Notes de produit des serveurs SPARC® Enterprise M8000/M9000

Pour XCP version 1081

Mises à jour de la documentation du matériel

FIGURE 13-9 Montant et languette de positionnement de la carte

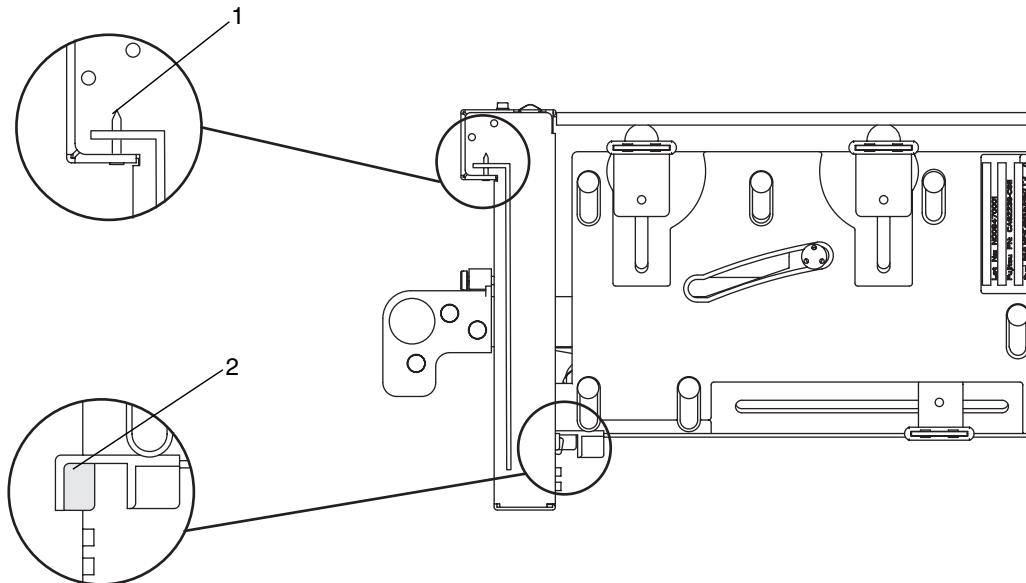
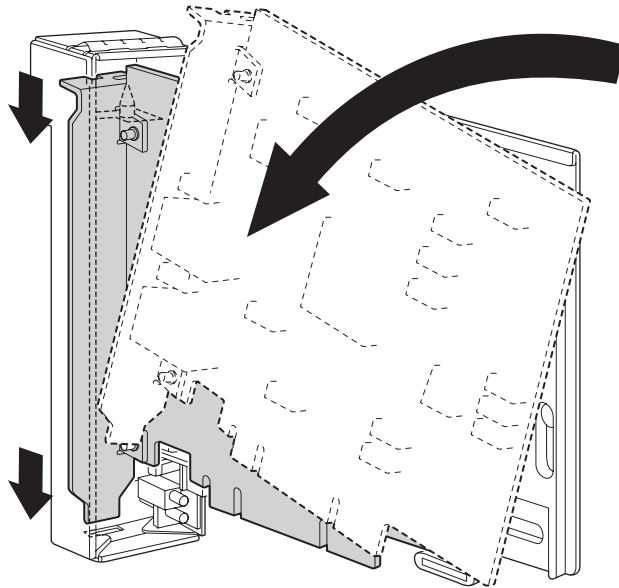
Ce qui suit est une correction de l'étape 9 de section 13.2 Active Replacement (Remplacement actif) du chapitre 13 PCI Slot Device Replacement (Remplacement de périphériques d'emplacement PCI), page 13-10.

9. Installez la carte PCI de remplacement sur la cassette PCI. (Effectuez cette opération sur le tapis conducteur.)

La [FIGURE 13-9](#) illustre le montant et la languette de positionnement de la carte.

Le montant (article 1 de la [FIGURE 13-9](#)) se trouve dans l'encoche du support de la carte PCI. S'il n'est pas bien mis en place dans l'encoche, le support de montage de la carte peut se plier et la carte peut se retrouver fixée de manière inclinée sur la cassette PCI. En position inclinée, la carte ne sera pas en contact électrique approprié avec le socket de l'IOU.

La languette (article 2 de la [FIGURE 13-9](#)) se fixe dans l'encoche de la partie inférieure de la carte PCI. Elle facilite le positionnement de la carte lors de son installation dans la cassette PCI (elle n'est cependant pas présente sur tous les types de cartes).

FIGURE 13-9 Déroulement de la mise en place de la carte PCI

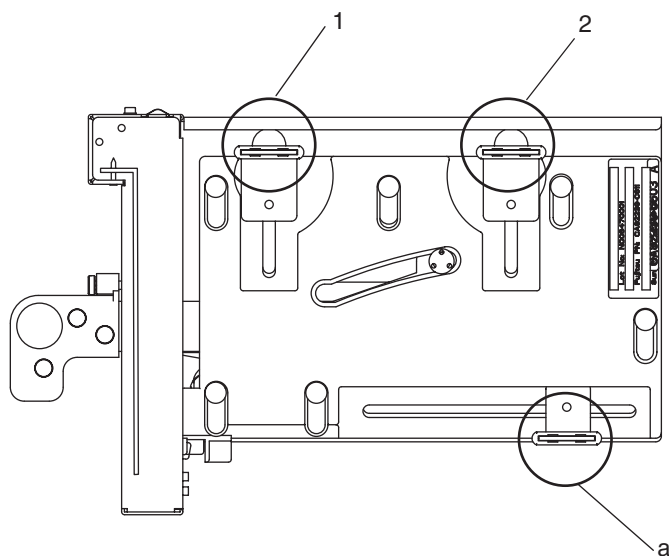
a. Déplacez la carte PCI dans le sens de la flèche, puis installez-la dans la cassette PCI. Pour ce faire, insérez la partie qui dépasse du bas de son support dans l'orifice situé sur la partie inférieure du panneau avant de la cassette PCI, puis introduisez la broche de la cassette PCI dans l'orifice ovale du haut du support de la carte.

c. Enfoncez la carte PCI jusqu'à ce que la partie à encoche située sur la plaque de base de la carte entre en contact avec la languette de positionnement de la cassette PCI.

- d. Alignez la carte PCI sur la partie centrale du loquet inférieur de la cassette.
Ensuite, tout en appuyant la carte PCI contre la partie centrale de chacun des loquets supérieurs de la cassette, serrez les vis de fixation dans l'ordre indiqué à la FIGURE 13-8 pour mettre la carte en place.

FIGURE 13-9 Position des loquets sur la partie inférieure de la cassette

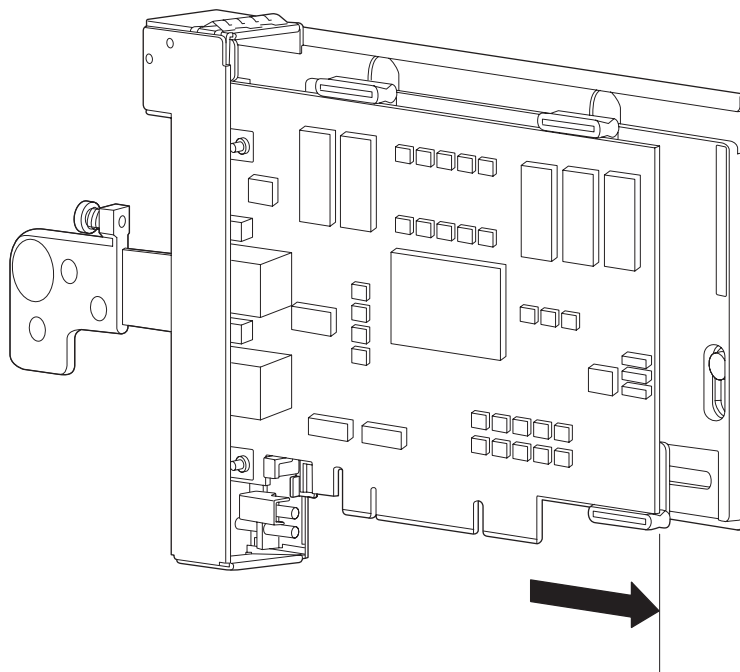
Attention – S'il s'agit d'une carte courte, déplacez la vis située au bas de la cassette selon vos besoins. Dans ce genre de situation, placez les loquets aussi près que possible de l'autre extrémité de la carte (voir la FIGURE 13-9). Pour changer l'emplacement de la vis inférieure de la carte PCI, commencez par fixer la carte sur le loquet inférieur (voir FIGURE 13-9). Serrez ensuite les vis de fixation dans l'ordre indiqué à la FIGURE 13-9 pour mettre la carte en place.
